**Tondikaku kinnistu
projekteerimistingimuste eelnõu
kooskõlastamine märkustega, nõuded
ristumiskoha ehitamiseks**

Olete esitanud Transpordiametile kooskõlastamiseks projekteerimistingimuste eelnõu Järva maakonna Paide linna Võõbu küla Tondikaku kinnistule üksikelamu ja seda teenindavate kõrvalhoonete ehitamiseks.

Kinnistu (katastritunnus 56701:001:0989) asub riigitee nr 15177 Võõbu-Matsimäe-Kõrgemäe tee km 5,603-5,701 kaitsevööndis.

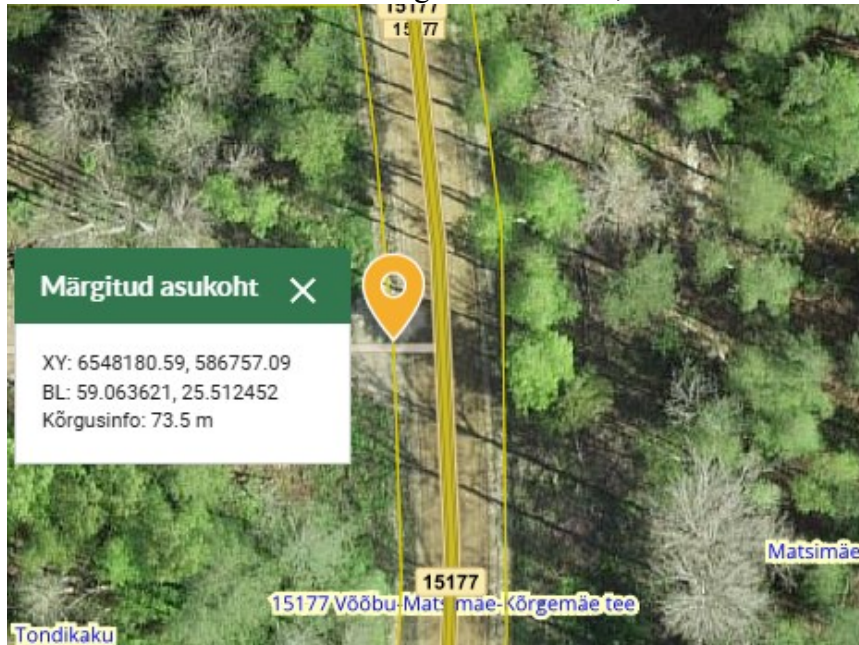
1. Ristumiskoha asukohana on sobiv projekteerimistingimuste eelnõus näidatud asukoht riigitee nr 15177 Võõbu-Matsimäe-Kõrgemäe tee km 5,674.

Joonis 1. Ristumiskoha pikikaldete kujundamine

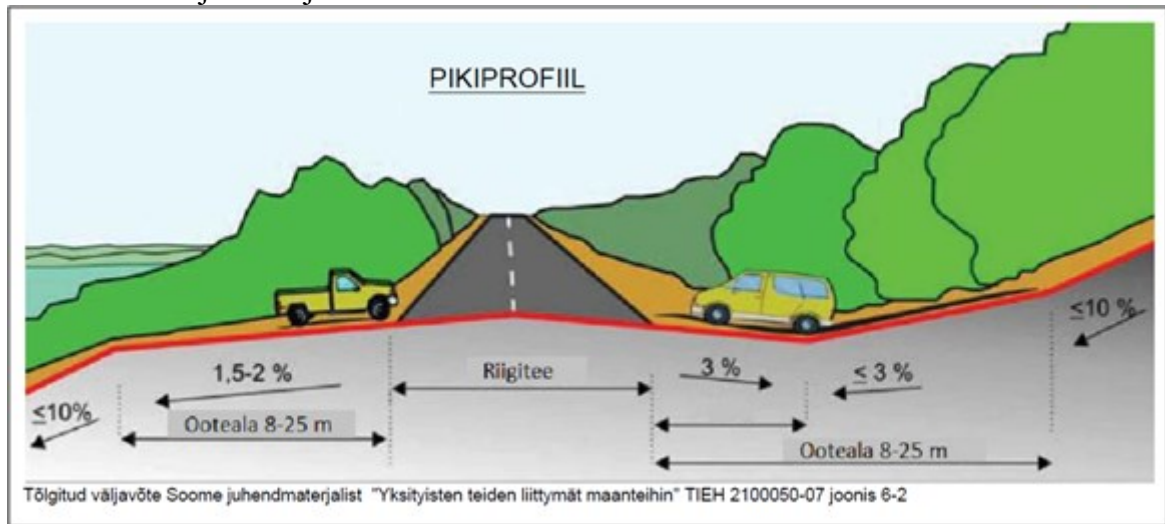
9. Ristumiskoha plaanilahenduse koostamisel lähtuda Transpordiameti tüüpjoonise I põhimõtetest. Pöörderaadiused määrata liikluskoosseisu kõige ebasoodsama sõiduki pöördekoridoride järgi. Kujutada pöördekoridoreid joonistel.
10. Ristumiskoht projekteerida riigiteega võimalikult täisnurga all. Ristumiskoha pikikalded määrata vastavalt alltoodud joonise põhimõtetele arvestusega, et riigitee alusele maale sademeveett üldjuhul ei juhitu.
